Innkommende høringsuttalelser til høring – Detaljregulering for E39 Innfartsparkering Buvika - Skaun kommune.
Med kommentarer fra Statens vegvesen/Sweco og Skaun kommune om hvordan de er ivaretatt.

DETALJREGULERING FOR E39 INNFARTSPARKERING BUVIKA

SKAUN KOMMUNE

Figur 1 viser areal avsatt til parkering i KPA 2024-2036 og reguleringsplanforslaget.

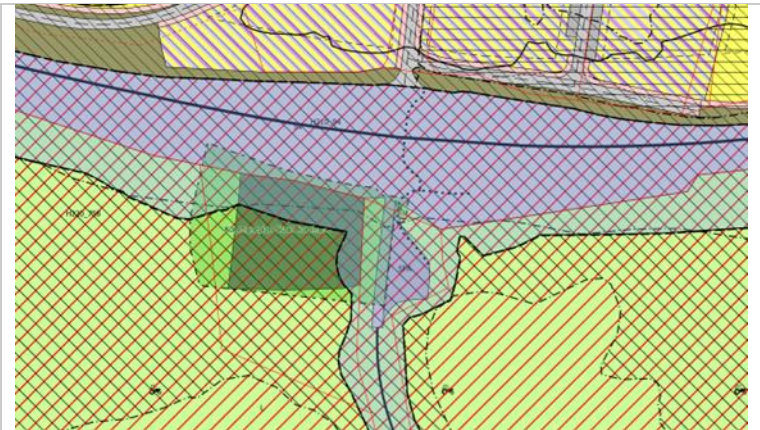
unngå farlige situasjoner. Blant annet bør geotekniker være involvert i gjennomføringen. Statsforvalterens konklusjon 1. Med bakgrunn i det innskjerpa jordvernet vi har i dag gir SF faglig råd om å justere planen slik at beslaget av dyrkajord i reguleringsplanen ikke blir større enn det som er avklart gjennom overordna plan.	anbefalinger i rapporten er derfor juridisk bindende. Når det gjelder stabilitet er alle sikkerhetsfaktorer i henhold til krav, og tiltaket tilfredsstiller dermed sikkerhet iht. NVE veileder 1/2019. Geoteknisk rapport sier følgende om risiko ved utførelse: «Geotekniker bør være involvert i gjennomføringen og skal delta i/kontrollere utarbeidelse av entreprenørens kontroll- og gjennomføringsplan.» Rapporten inneholder en kontrollplan for grave- og fyllingsarbeider for å sikre tiltakets sikkerhet og kvalitet. Det står i rapporten at denne kontrollplanen <i>skal</i> følges. (10243462-RIG-R01-A01 E39 Innfartsparkering Buvika, datert 18.03.2025. kap. 10.3) 1. Innfartsparkerings-formålet er ikke større i areal enn formålet til parkering i overordna plan. Selve planområdet er større enn avsatt i overordnet plan for å sikre areal til gjennomføring.	1. Planforslaget vil bidra til å oppnå nullvekstmålet som er satt i Miljøpakken. Planforslaget vil medføre omdisponering av 4 dekar dyrka mark ved Negard gnr/bnr. 5/2. Utbygging av innfartsparkering vil trolig også medføre et midlertidig beslag på ca. 1 dekar som tilbakeføres på samme sted etter anleggsperioden. Hensynet til matjord er tilstrekkelig ivaretatt i planen gjennom planbestemmelsene § 2.5 og § 6.1 og Matjordplan.

2. Ettersom de geotekniske forholdene er avklart er det ikke tatt med hensynssone. Det nye kunnskapsgrunnlaget etter nye grunnboringer viser at det ikke er behov for å vise faresone i området, selv om det er faresone i overordnet plan. Dette ettersom forholdene er avklart for formålet det reguleres til.
